Faza projektu	Zamierzenie budowlane
Studium Techniczno Ekonomiczno Środowiskowe STES	Budowa drogi ekspresowej S11 na odcinku Szczecinek – Piła
	Nazwa kontraktu Opracowania projektowe dla budowy drogi ekspresowej S11 na odcinku Szczecinek – Piła.
	Nazwa i adres obiektu Droga ekspresowa S11 Szczecinek – Piła Województwo zachodniopomorskie i wielkopolskie Powiat Szczecinecki, Złotowski i Pilski, gminy: Szczecinek, Okonek, Jastrowie, Tarnówka, Krajenka, Szydłowo, Piła.
Nr tomu I/III	Nazwa opracowania / elementu opracowania UDZIAŁ SPOŁECZEŃSTWA Tabelaryczne zestawienie wyrażonych w ankietach postulatów i protestów społecznych wraz z analizą i rozpatrzeniem wszystkich zgłoszonych wniosków

Nr egzemplarza	Nr umowy / nr projektu	Data opracowania	Rewizja
	O.PO.D-3.2413.98.2015 / 60568733	05.2019r.	00

Nr Tomu	Tytuł opracowania
ETAP I	
TOM A	CZĘŚĆ OGÓLNA
TOM A I.	Część opisowa
TOM A II.	Część rysunkowa
TOM A III.	Wielokryterialna analiza porównawcza wariantów zadania inwestycyjnego
TOM A IV.	Podsumowanie i wnioski
TOM B	STUDIUM GEOLOGICZNO-INŻYNIERSKIE, OPINIA GEOTECHNICZNA, DOKUMENTACJA HYDROGEOLOGICZNA
TOM B I.	Studium geologiczno-inżynierskie
TOM B II.	Opinia geotechniczna
TOM B III.	Doku

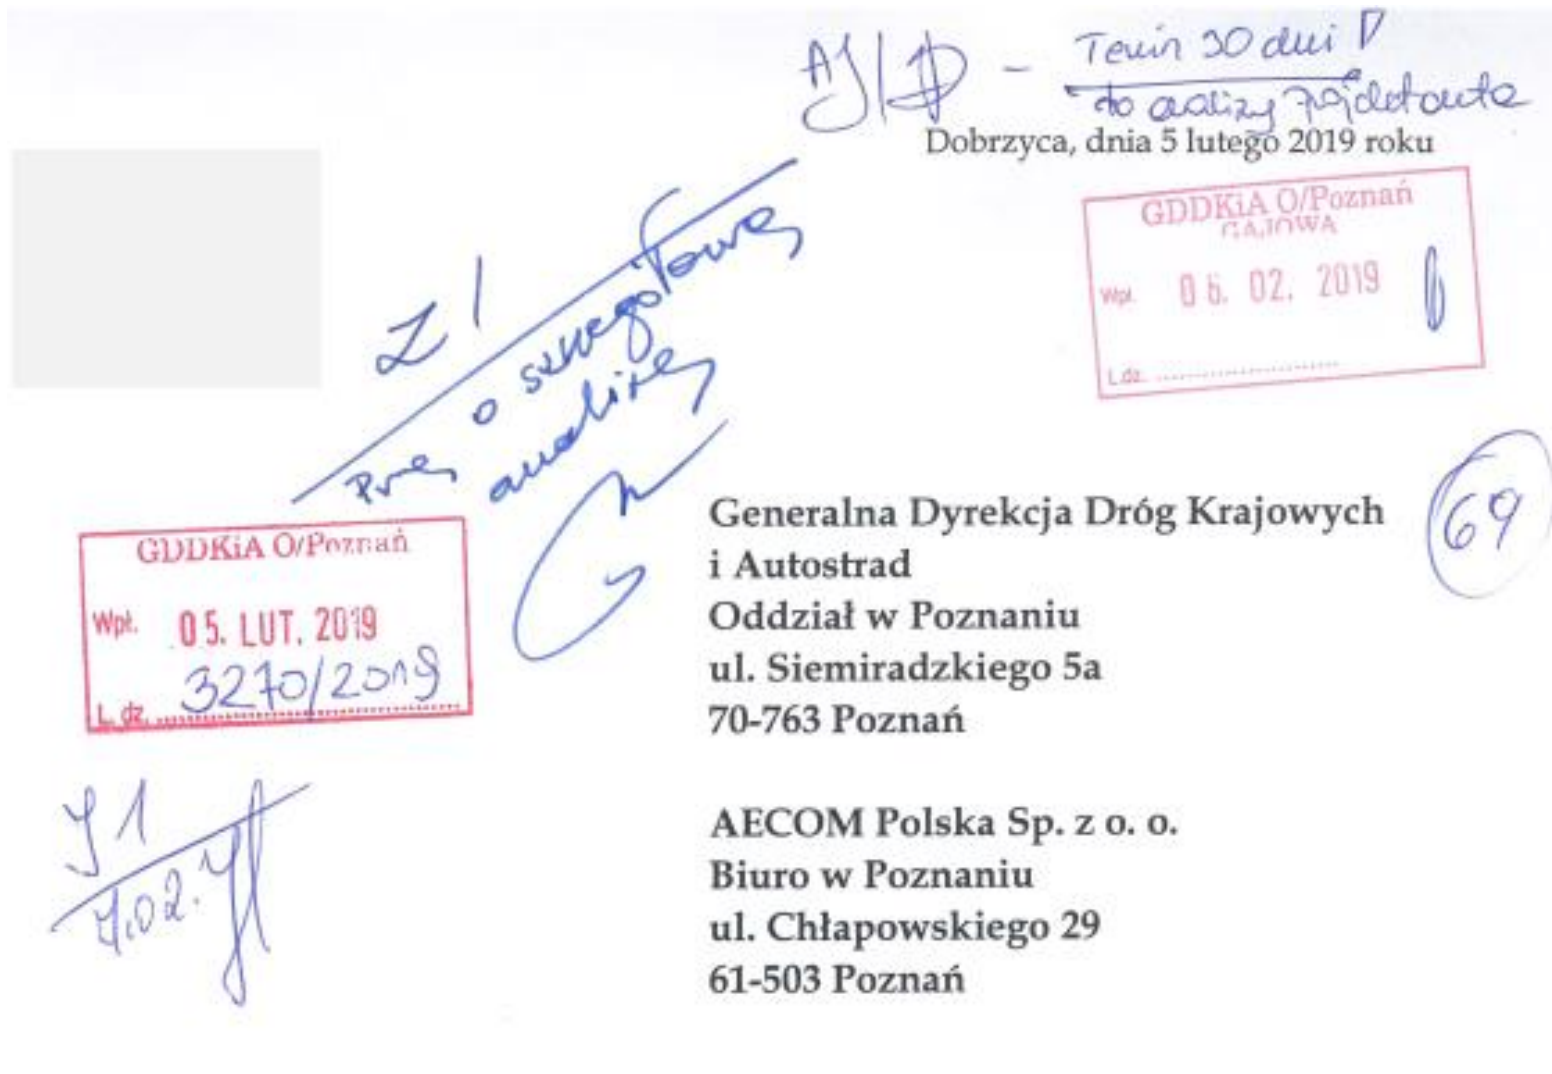
W oparciu o wykonaną w 2018 r. przez dr archeologii Jarosława Rolę „Weryfikacja i uzupełnienie informacji o występujących na terenie Nadleśnictwa Okonek obiektach kulturotwórczych” należy nadmienić, że na kilometrze ok 12+900 (od strony

wschodniej lub na planowanym przebiegu drogi), zostało odkryte cmentarzysko kurhanowe składające się z 4 kurhanów z nasypem ziemnym o średnicy ok. 10 m i wysokości ok. 1,5 m, również na kilometrze 16+600 (prawdopodobnie na planowanym przebiegu drogi), zostało odkryte cmentarzysko kurhanowe składające się z 5 kurhanów. Wszystkie te obiekty, wg w/w opracowania mają status 1, co oznacza bezwzględny zakaz jakiegokolwiek ingerencji w obiekt. Należy nadmienić, że w przypadku tego typu obiektów istnieje prawdopodobieństwo wystąpienia grobów płaskich pomiędzy kurhanami.

Wariant ten biegnie przez tereny popoligonowe i istnieje możliwość wystąpienia elementów niebezpiecznych podczas realizacji prac budowlanych.

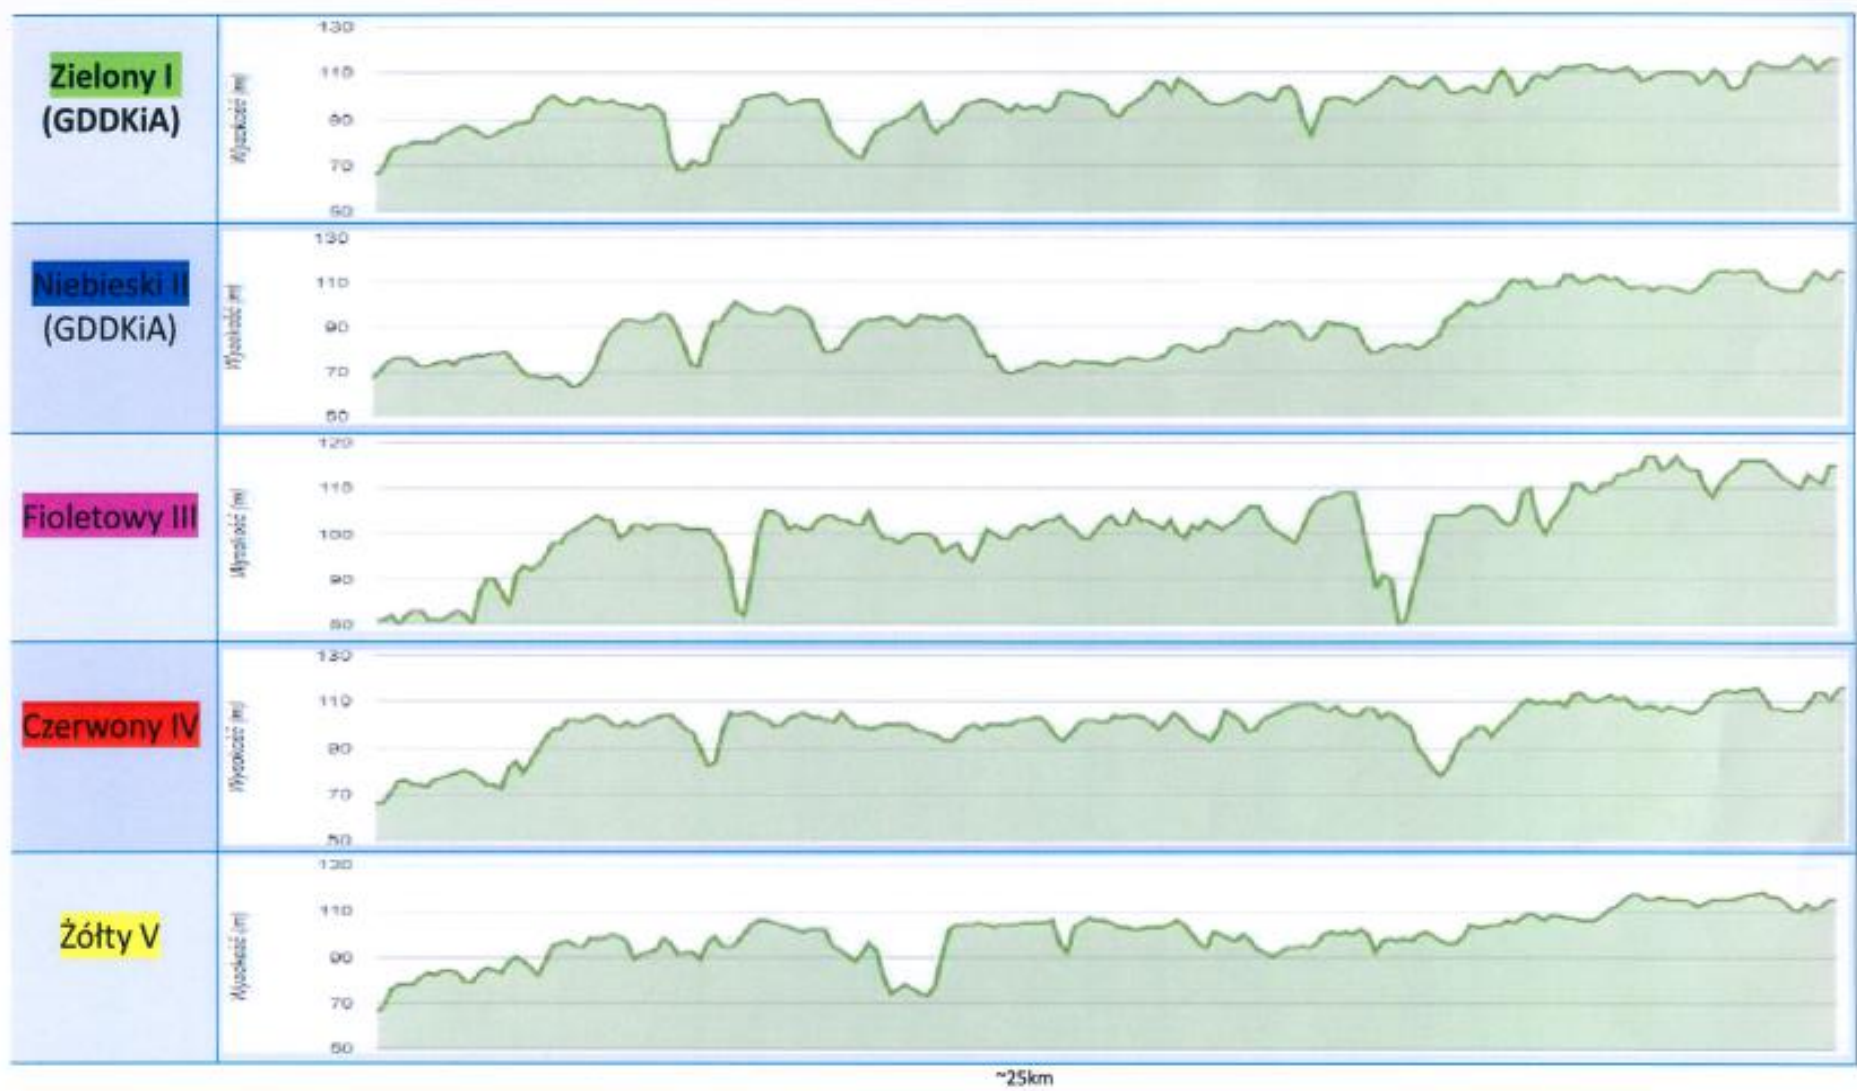
Ponadto pragnę wskazać, że składane przeze mnie koncepcje dodatkowych wariantów przebiegu drogi S-11 w okolicach miejscowości Krępsko i Dobrzyca, zostały zaprezentowane mieszkańcom obu miejscowości obecnym na spotkaniu w świetlicy wiejskiej w Dobrzycy w dniu 2 lutego 2019 roku, ze wskazaniem, że zostaną one przeze mnie złożone Generalnej Dyrekcji Dróg Krajowych i Autostrad Oddział w Poznaniu do analizy na spotkaniu w dniu 5 lutego 2019 roku lub bezpośrednio po nim.

Analizując treść zarządzenia nr 10 Generalnego Dyrektora Dróg Krajowych i Autostrad z dnia 23 czerwca 2016 roku uważam, że Zespół Oceny Przedsięwzięć Inwestycyjnych w Oddziale GDDKiA w Poznaniu może jeszcze zaproponowane przeze mnie warianty włączyć do dalszego procedowania w zakresie realizacji inwestycji drogi ekspresowej S-11 w odcinku Szczecinek – Piła.

Ponadto zaznaczamy, że na przesłanej mapie wariantów drogi S11 na odc. Jastrowie - Piła, niewłaściwie zaznaczono przebiegi obecnie projektowanych wariantów drogi ekspresowej. Przedstawiono, że wariant 2 (niebieski) na wysokości m. Płytnica przecina dwukrotnie rzekę Gwda, natomiast wg opracowania firmy AECOM, wariant ten przecina rzekę Gwda w rejonie m. Dobrzyca i drugi raz w okolicach Krępska. W związku z czym w tabelarycznym podsumowaniu niewłaściwie określono liczbę obiektów mostowych dla tego wariantu. Również na przedstawionym planie błędnie oznaczono przebieg wariantu 1 (zielonego). Pokazano, że wariant ten przecina dwukrotnie istniejącą DK11 pomiędzy m. Płytnica, a Jastrowie. Informujemy, że wariant 1 nie przecina DK11 na tym odcinku, a za przecięciem z linią kolejową przechodzi łukiem w kierunku południowo-zachodnim i omija m. Płytnica po zachodniej stronie.
